**febi 45052, 48577,
49517, 102140, 104259, 107797,
172944, 174460**

Verschiedene Volkswagen-, Audi-, Seat- und Škoda-Modelle mit 1.2 TSi 4-Zylinder-Motor

Motorcode: CBZA, CBZB, CBZC

Steuerketten und Steuerkettensätze

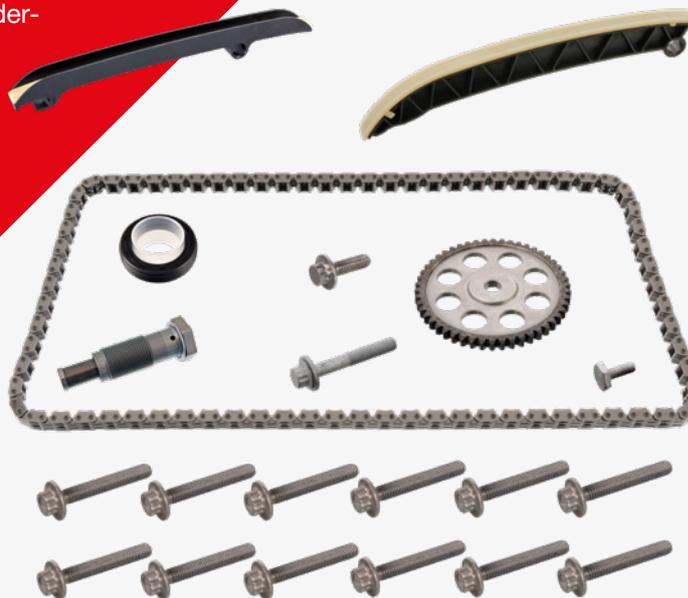
Der VW AG Motor 1.2 TSi, der vor Oktober 2011 hergestellt wurde, ist anfällig für eine Längung der Steuerkette.

- Ein ratterndes Geräusch aus dem Motorraum.
- In extremen Fällen kann die Steuerkette Zähne auf dem Kettenrad überspringen. Das führt zu einer falschen Ventilsteuerung und möglicherweise dazu, dass der Motor ungleichmäßig läuft und die Motorprüfleuchte aufleuchtet. Außerdem kann es zu einem Kontakt zwischen den Ventilen und Kolben kommen, was schwere Motorschäden zur Folge haben kann.

Aufgrund dieser Probleme hat der Fahrzeughersteller eine verstärkte Steuerkette eingeführt, bei der keine Längung auftritt.

2011 wurde ein komplett überarbeiteter Steuerkettensatz für den 1.2 TSi-Motor eingeführt und die folgenden Änderungen wurden vorgenommen:

- Breitere Steuerkette
- Neue Kettenführungen
- Ein verbesserter, größerer Kettenspanner
- Kettenräder mit verbessertem Zahndesign
